Niet conforme elektrische installatie aftakking naar woning TREMELO

Datum: 18 mei 2015
 Adres : Veldonkstraat 275, 3120 Tremelo
 Burgemeester : Paul Dams
 DNB : EANDIS Brusselsesteenweg 199, 9090 Melle
 Werkmaatschappij : Iverlek Aarschotsesteenweg 58, 3012 Leuven
 Parket : Procureur des Konings F. Smoldersplein 5, 3000 Leuven
 Staatssecretaris Energie : Marie-Christine Marghem Wetstraat 51
 1040 Brussel

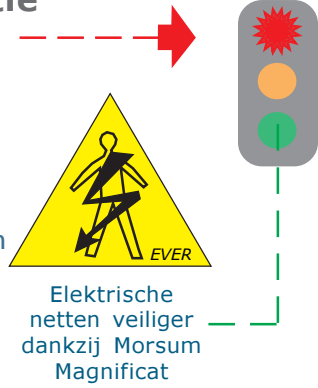
Deze 3-fasige aftakking hangt op 3,60m hoogte over de inrit te bengelen, dat moet ingevolge artikel 164.01.b minstens 6 meter zijn. Is zelfs langs de kant van de woning niet meer bevestigd!

De takken van de boom schuren tegen de BAXB van de aftakking. Het is wellicht die belasting die de overspanning heeft beschadigd. De boom moet gesnoeid worden, art.171.03 AREI
